TYSVÆR VINDPARK AS

Vår ref.: 201605117-404

Tysvær vindkraftverk, godkjenner endring i ytre inngrepsgrense for sikringstiltak langs Hersdalsvegen

Figur 1 Illustrasjon som viser området som må renses, ytre inngrepsgrense er indikert som rød siplert linje (Tysvær Vindpark, søknad av 13.10.2020).

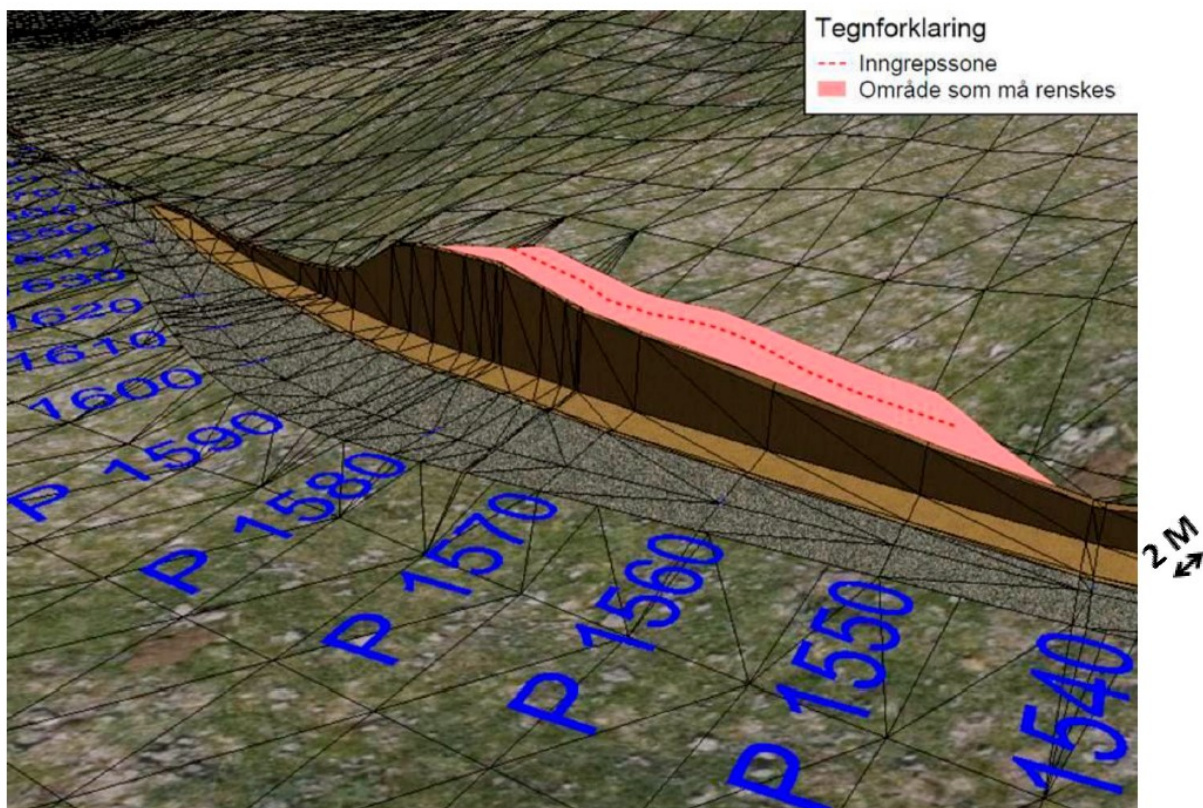
Tysvær Vindpark AS skriver at det under arbeidene med utvidelse av Hersdalsvegen ble gjennomført sprengningsarbeider mellom profil nr. 1550 og 1650, jf. vedlagt søknad eller kartblad 3 og 4 i vedlagt kart. Det vises til at fjellkvaliteten er av typen fyllitt, og at denne er av svært dårlig kvalitet. Under sprengningsarbeidene slapp fjellet inn til ytre inngrepsgrense flere steder. I det aktuelle området ligger det opptil to meter med morenemasser ovenpå fjellet. Morenemassen består av sand og større steiner, og det var risiko for at denne massen ville rase ut med det resultat at ytre inngrepsgrense ville bli

overskredet. For å redusere risikoen ble det som sikringstiltak bygd en sognemur (se bilder i vedlagt søknad) på toppen av skjæringen.

Tysvær Vindpark skriver videre at de sammen med Tysvær kommune og grunneier nå har identifisert en løsning for hvordan resterende deler av skjæringstoppen kan avsluttes. Tysvær kommune har, i e-post av 16.09.2020 til Tysvær Vindpark, oversendt NVE sammen med søknaden av 13.10.2020, uttrykt at det av visuelle hensyn er et sterkt ønske at eksisterende sikring forlenges (sognemuren).

For å sørge for en sikker og visuelt helhetlig avslutning, søkes det om å rense et område på inntil to meter og ca. 70-100 meter lang utenfor tidligere godkjent ytre inngrepsgrense se illustrasjon under og bilder i vedlagt søknad. Det presiseres, i søknaden, at ytre inngrepsgrense ikke er brutt pr. dags dato.

NVE godkjenner justeringen som fremgår av fremlagte søknad, datert 13.10.2020 som gjelder justering av ytre inngrepsgrense langs Hersdalsvegen.

Tilsynet 22.10.2020 bekreftet, som det kommer frem i søknaden, at det er nødvendig å gjøre ytterligere tiltak for å få en god og sikker avslutning på skjæringen. Etter NVEs vurdering vil arealbruken utenfor grensene ikke ha andre landskap- eller miljømessige konsekvenser enn tidligere godkjent løsning (jf. vedtak datert 18.12.2019).

NVE legger videre til grunn at arbeidene skal gjennomføres i tråd med prinsipper for terrengtilpassing og istandsetting som tidligere er godkjent av NVE.

NVE vurderer at justeringene utenfor arealbruksgrensen er så marginale at tidligere vedtak om godkjenning er dekkende, og vi har for øvrig ingen merknader til justeringene.
